運用指針

第2条①-ロ 現場特有の状況に対応するための創意工夫

電気集塵機のダンパの見直し

(カイン 海南IC ~ アリタ 有田IC I期線改良)

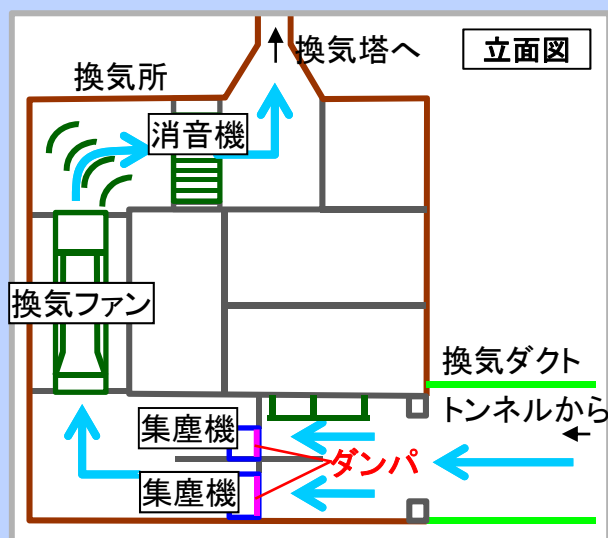
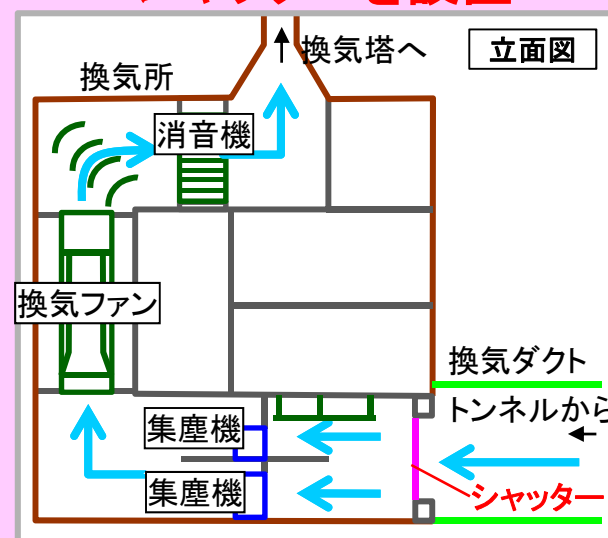
- ・電気集塵機設備の集塵ユニットはトンネルからの空気を通過させ煤塵を捕捉する取り外し可能な箱型設備(1基約280kg)
- ・集塵ユニットの定期的な点検や清掃等メンテナンス時に強風を防ぎ良好な作業環境を確保するために、ダンパ(ブラインド状の開閉式の扉)の設置を仕様書で規定

当該区間のトンネルも  
ダンパ付きの集塵ユニットで計画

- ・ダンパ駆動部の故障が多発しており、ダンパが無いタイプの集塵ユニットを検討
- ・同等の作業環境を確保でき、故障が少なく容易な構造体を検討した結果、近隣事例を参考にトンネルからの空気が換気所建物流入口にシャッターを設置

ダンパを無くし、換気所建物流入口に  
シャッターを設置

ダンパの代わりにシャッターを設置する構造に変更

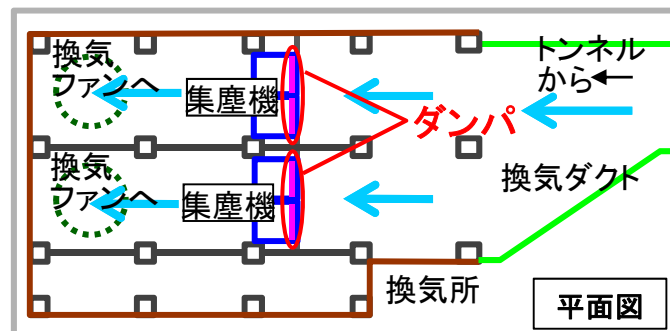
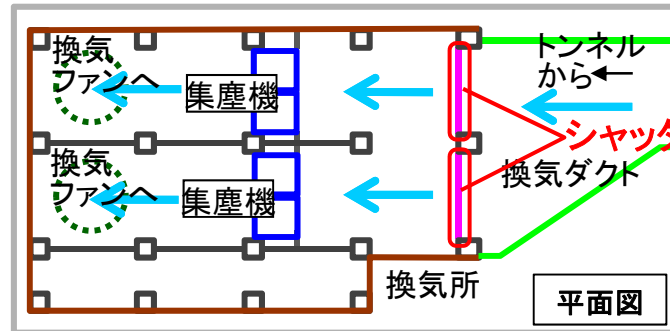
ダンパ仕様の場合

シャッター設置の場合

シャッターを設置した場合の課題

- ①シャッターを設置する位置はどこがよいか
- ②適用規格及び基準に適合しているか

シャッター位置の検討

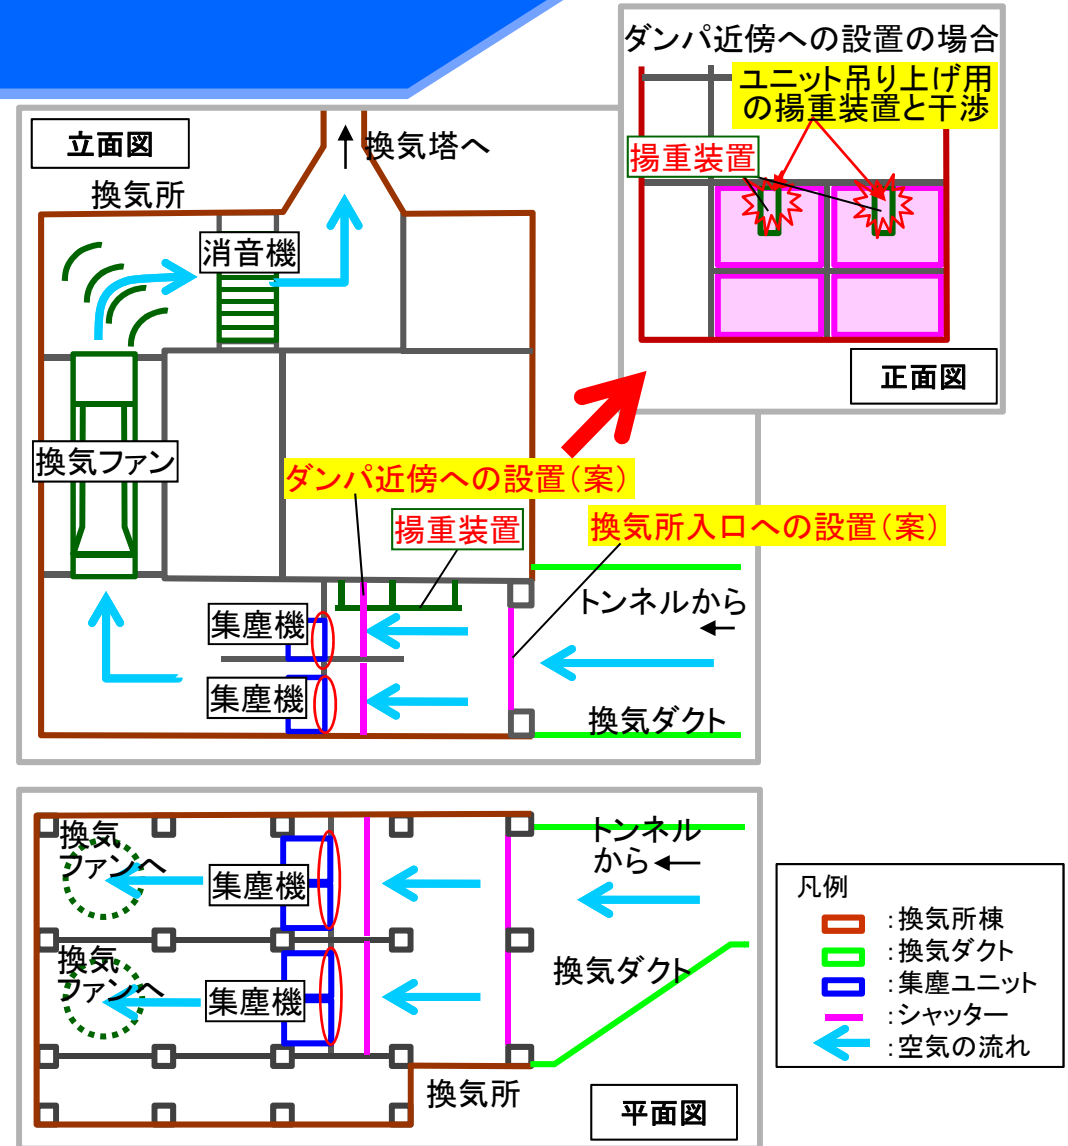
- ・集塵ユニット近傍へのシャッター設置を検討  
(ダンパの代替として集塵ユニット直近への設置ができないか)

- ・長峰トンネル換気所の構造により、ユニット吊上げ用の揚重装置が天井部に必要であり、シャッターと干渉するため、構造、設置位置について見直しが必要。

- ・換気所建物の入口部分にシャッターを設置

トンネルからの空気が換気所建物に流入する箇所にシャッターを設置
